改善箇所説明図

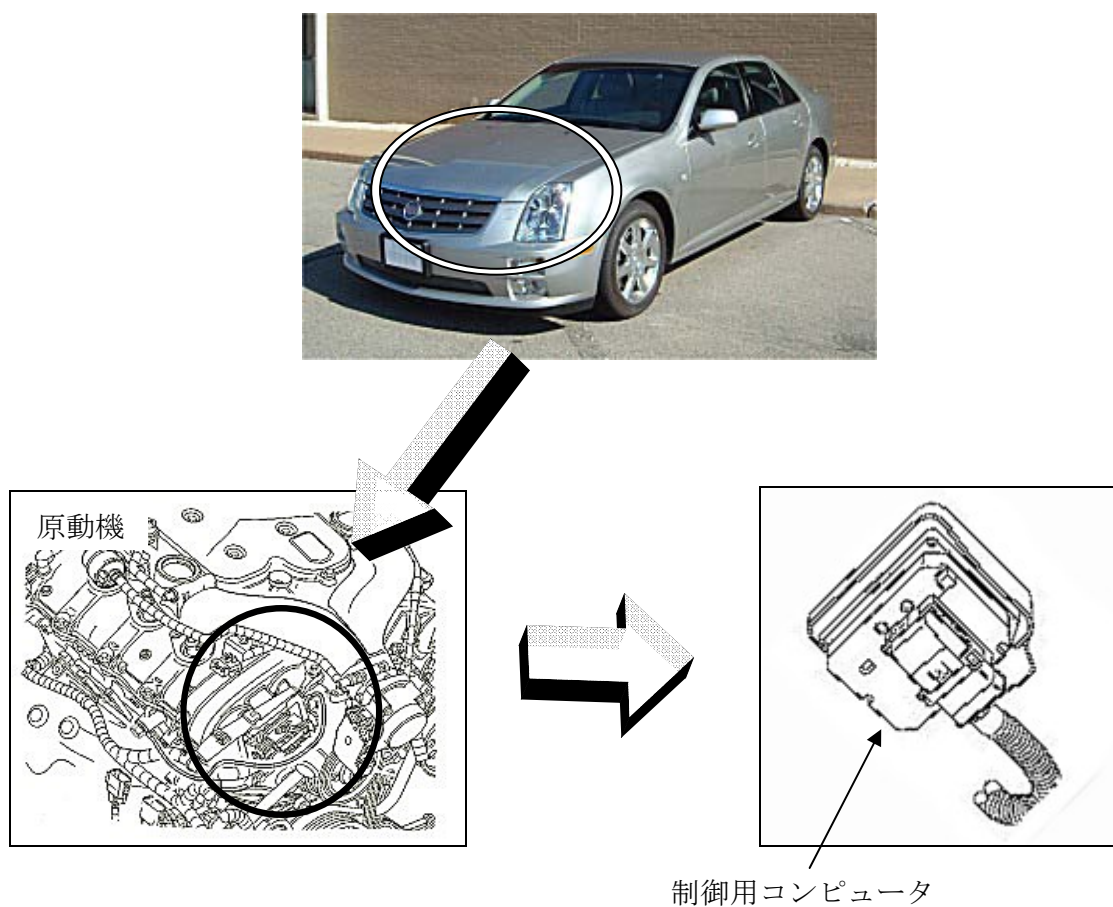
不具合発生箇所

燃料計の制御コンピュータのプログラムが不適切なため、燃料の残量が正しく表示されず、また、残量警告灯が作動しないことがある。そのため、そのまま走行を続けると、最悪の場合、原動機が停止するおそれがある。

＜改善内容＞

全車両、当該制御コンピュータを対策プログラムに更新する。

識別方法：エンジンカバー右側面に黄色ペイントを塗布。
